## 改善箇所説明図

基準不適合発生箇所  
(スタータクラッチ)

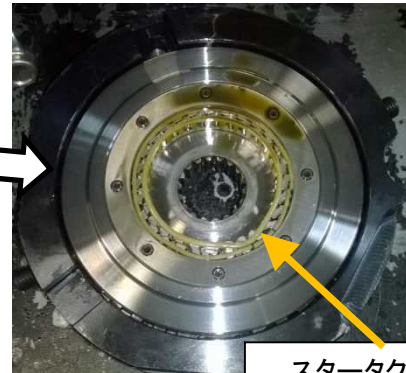
エンジン始動装置において、フライホイールに装着されたスタータクラッチケーシングの強度が不足しているため、始動を繰り返し行くと当該ケーシングが破損し、最悪の場合、エンジンが始動しなくなるおそれがある。

全車両、スタータクラッチを対策品に交換する。

原動機番号の右横に緑色のペイントを施す
